TRANS/WP.29/GRE/2004/28/Rev.1  
20 janvier 2005

Forum mondial de l'harmonisation des Règlements  
concernant les véhicules (WP.29)

Groupe de travail de l'éclairage et de  
la signalisation lumineuse (GRE)

PROPOSITION DE PROJET D'AMENDEMENTS AU RÈGLEMENT N° 48  
(Installation des dispositifs d'éclairage et de signalisation lumineuse)

Surfaces apparentes des unités d'éclairage 1 à 11 d'un système AFS (exemple)

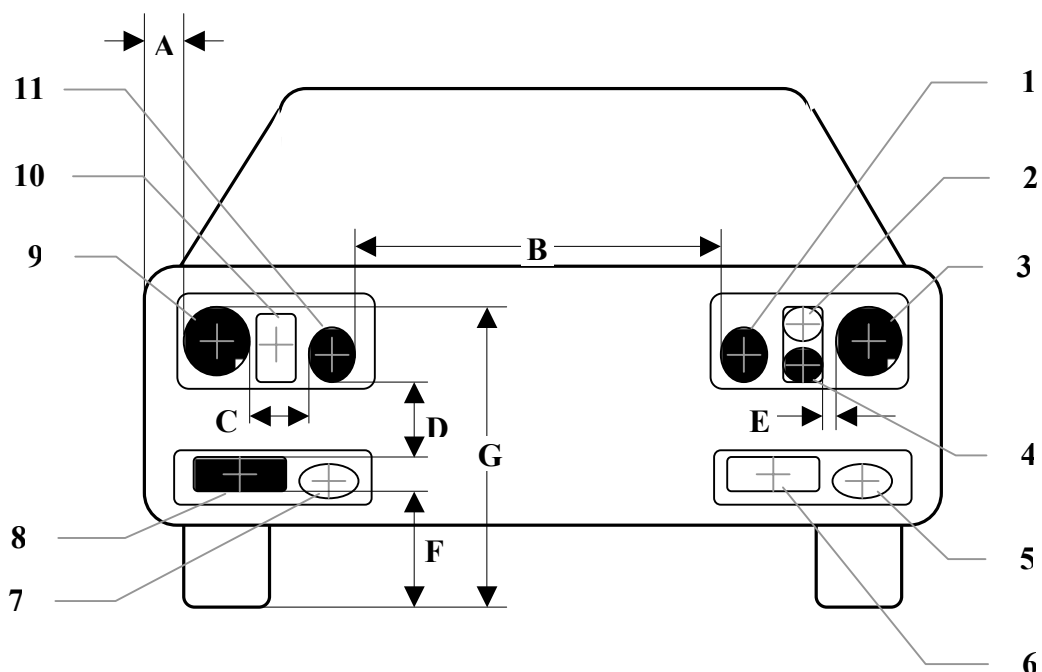
**6.22.4.1.2 Si le véhicule est équipé d'unités d'éclairage supplémentaires, quel que soit le côté du véhicule, elles doivent être placées à une distance ne dépassant pas 140 mm<sup>7</sup> dans le sens horizontal (E sur la figure) et 400 mm dans le sens vertical au-dessus ou au-dessous (D sur la figure) de l'unité d'éclairage la plus proche;**

**6.22.4.1.3 Par rapport au sol, aucune des unités d'éclairage supplémentaires décrites au paragraphe 6.22.4.1.2 ci-dessus ne doit être placée à moins de 250 mm (F sur la figure) ni plus haut qu'*il est indiqué au paragraphe 6.2.4.2 du présent Règlement* (G sur la figure);**

**Le bord extérieur de la surface apparente d'au moins une unité d'éclairage de chaque côté du véhicule ne doit pas être situé à plus de 400 mm du bord extérieur du véhicule (A sur la figure); et,**

**Les bords intérieurs des surfaces apparentes dans la direction des axes de référence doivent être séparés d'au moins 600 mm, sauf sur les véhicules des catégories M<sub>1</sub> et N<sub>1</sub>; pour toutes les autres catégories de véhicules automobiles cette distance peut être ramenée à 400 mm si la largeur hors tout du véhicule est inférieure à 1 300 mm.».**
